Oggetto: Riscontro alla richiesta di integrazione RAP - Prot. reg. n. 591776 del 31/10/2023

Oggetto: PGRA DITTA CEREAL DOCKS.
Riscontro.

Intervento di Edilizia Produttiva in Variante allo Strumento Urbanistico Generale
ai sensi dell'art. 4, Legge Regionale 31 dicembre 2012, n. 55

PLANIMETRIA GENERALE

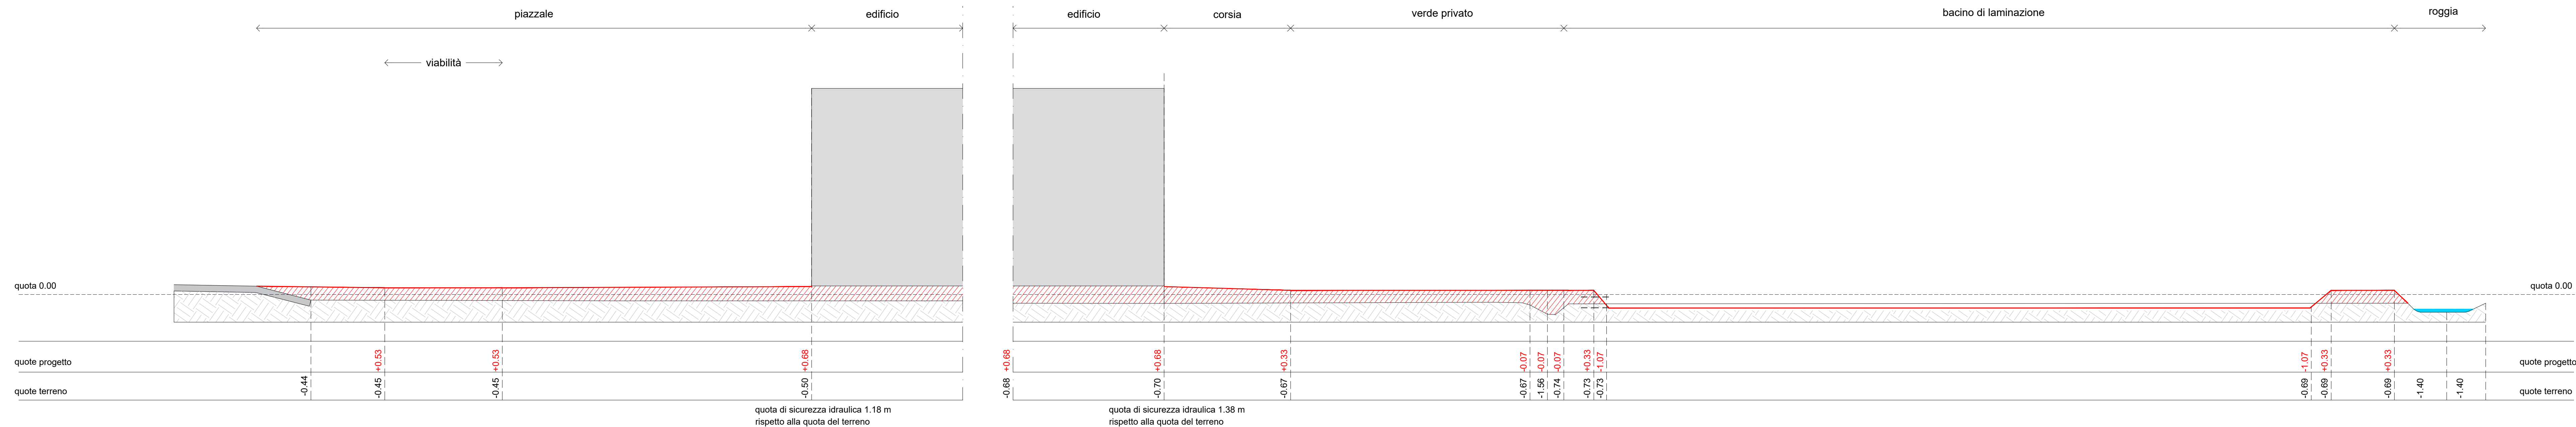
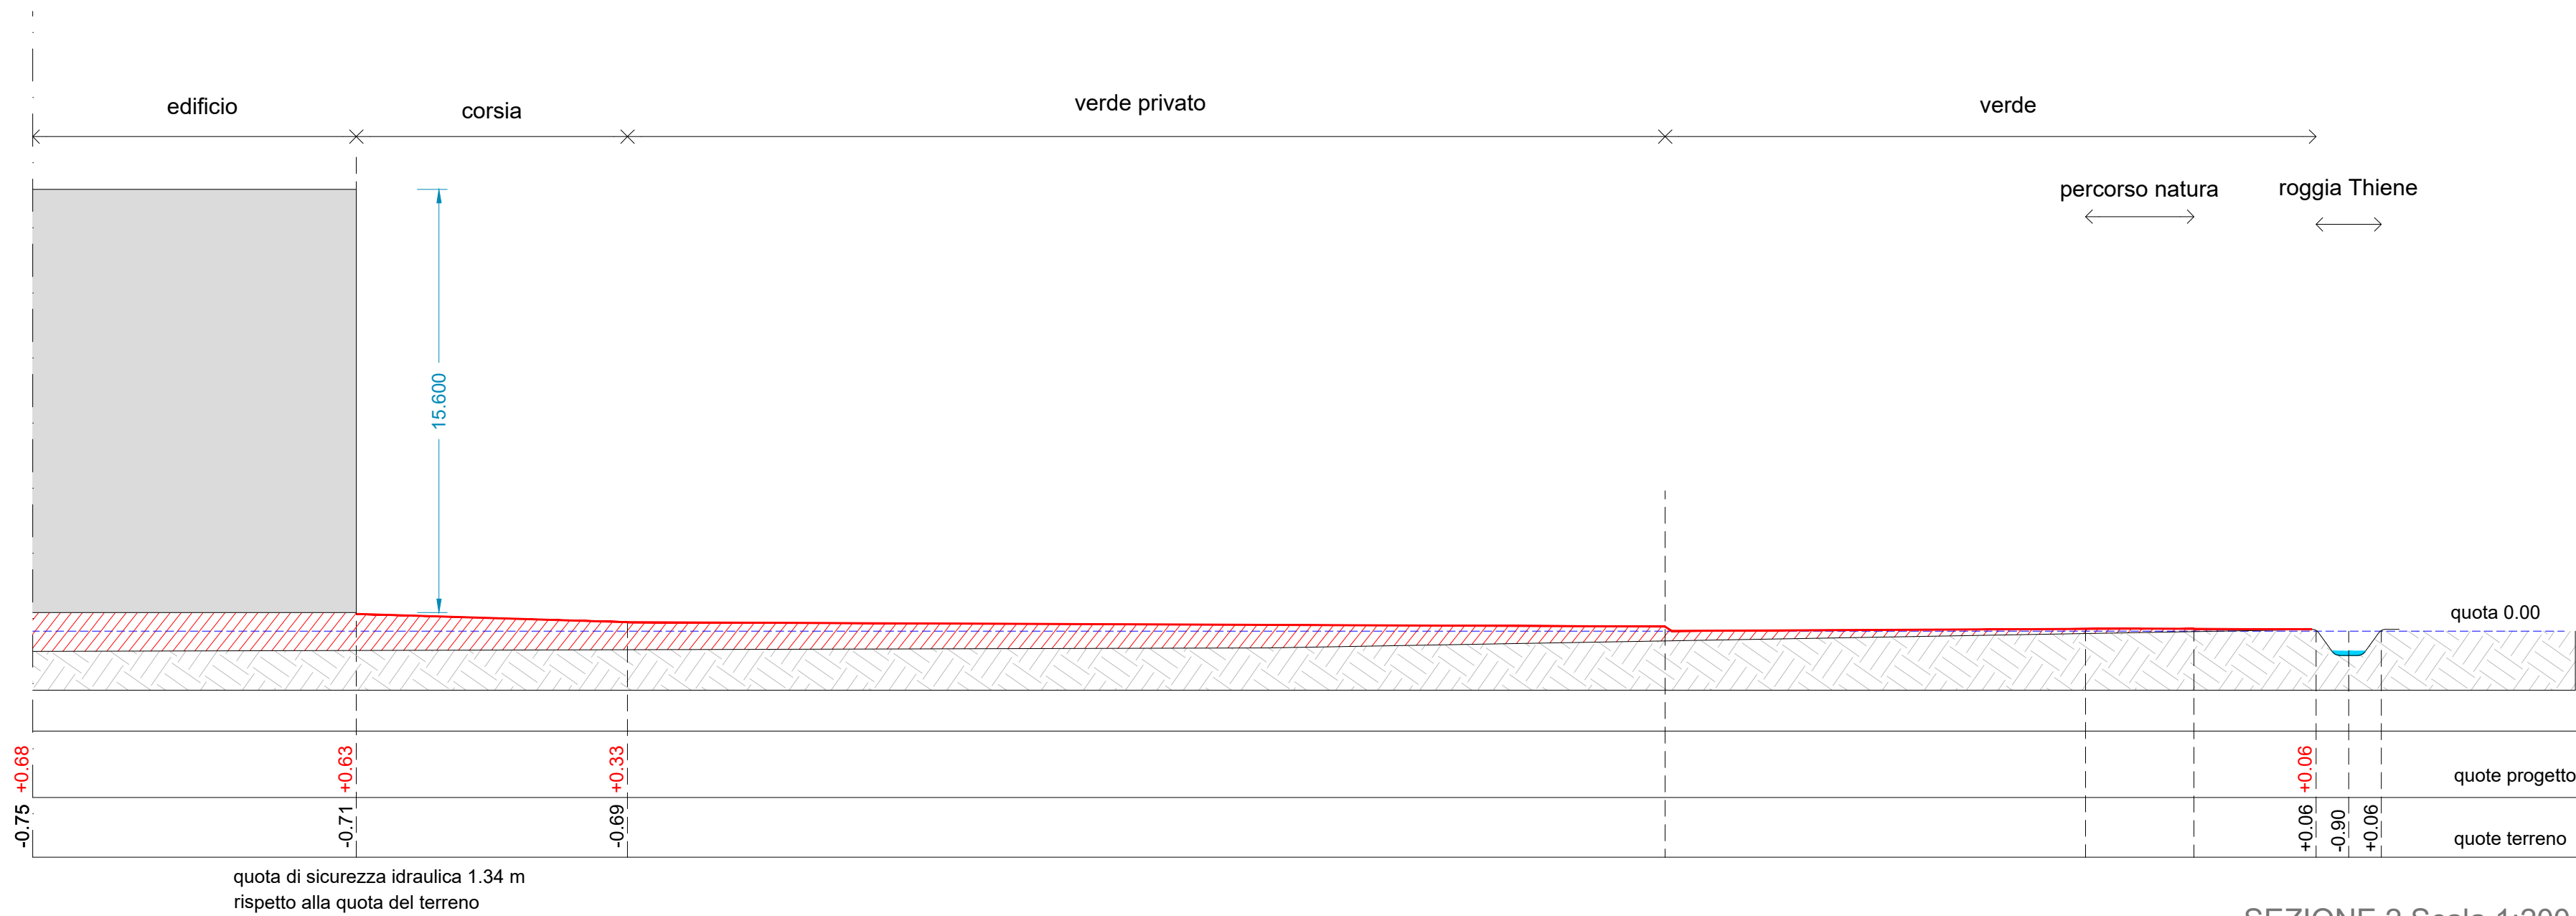
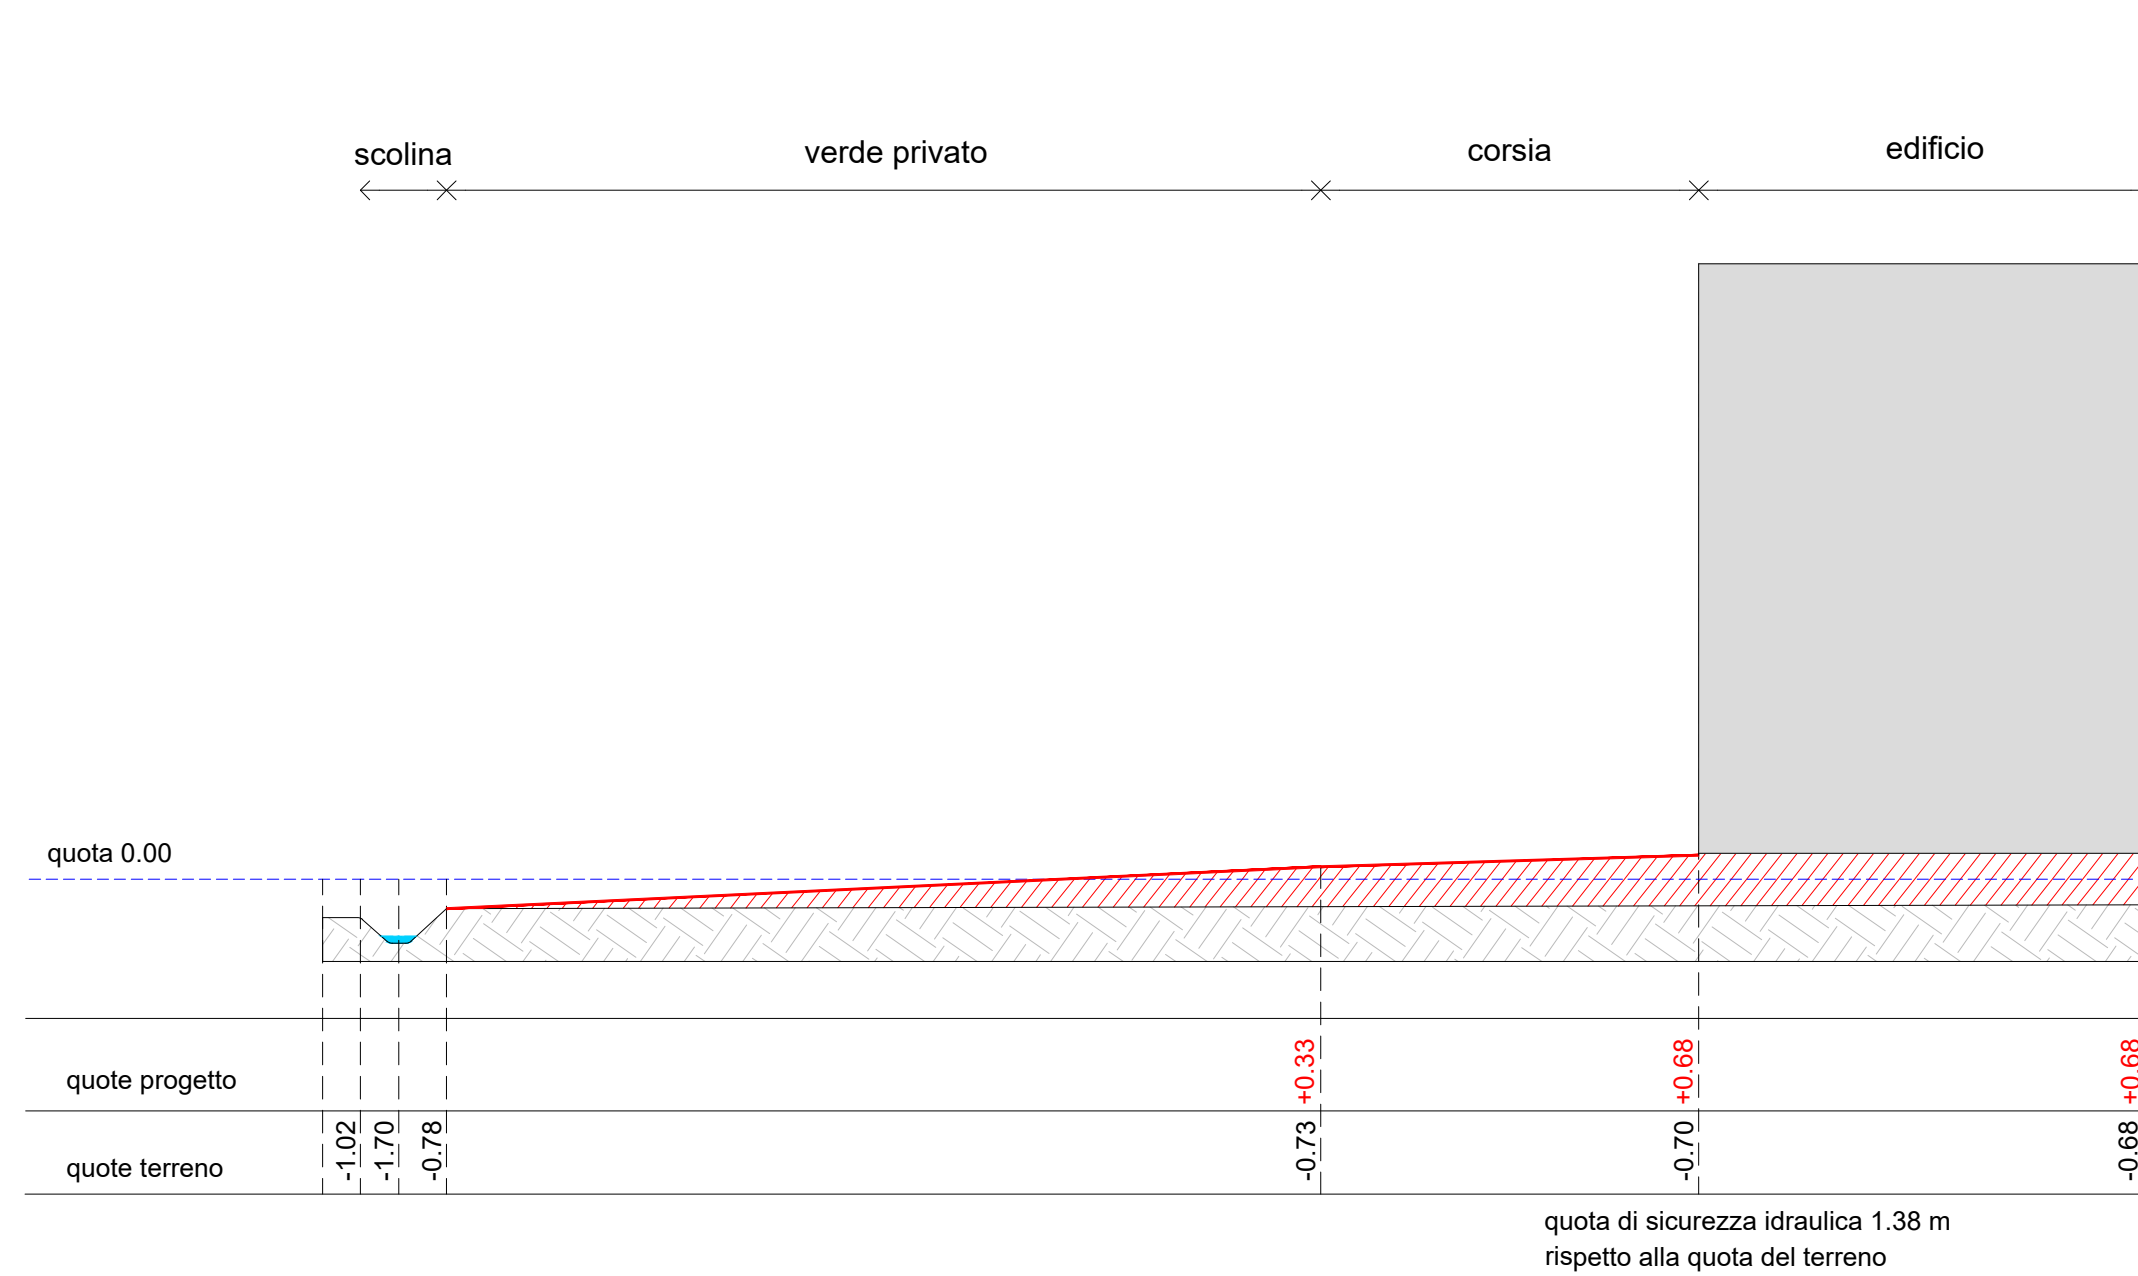
Ciò premesso, in via collaborativa, si precisa che nel caso in oggetto, a seguito dell'attestazione di non superamento del rischio specifico medio R2, da presentare in originale, trattandosi di area mappata nel Piano di gestione del rischio di alluvioni (PGRA) da pericolosità moderata P1, per effetto degli allagamenti caratterizzati da tempo di ritorno trecentenario, non sarà necessario redigere la verifica di compatibilità idraulica, fermo restando la necessità di produrre gli elaborati necessari a dimostrare il rispetto della quota di sicurezza idraulica pari ad almeno 0,5 metri sopra il piano campagna.

3. **Verifica della compatibilità idraulica** In merito alla verifica della compatibilità idraulica, si precisa quanto segue, conformemente alle norme dell'Autorità di Bacino (vedi allegato). Per il caso in oggetto, a seguito dell'attestazione del non superamento del rischio specifico medio R2 e considerando che l'area è mappata nel Piano di gestione del rischio di alluvioni (PGRA) con pericolosità moderata P1, dovuta ad allagamenti caratterizzati da un tempo di ritorno di trecento anni, non è necessario redigere la verifica di compatibilità idraulica. Tuttavia, resta l'obbligo di rispettare la quota di sicurezza idraulica pari ad almeno 0,5 metri sopra il piano campagna. Nel progetto, l'effettiva quota di sicurezza idraulica prevista varia da 1,18 m a 1,34 m rispetto al piano campagna (in allegato si invia la documentazione in dettaglio).
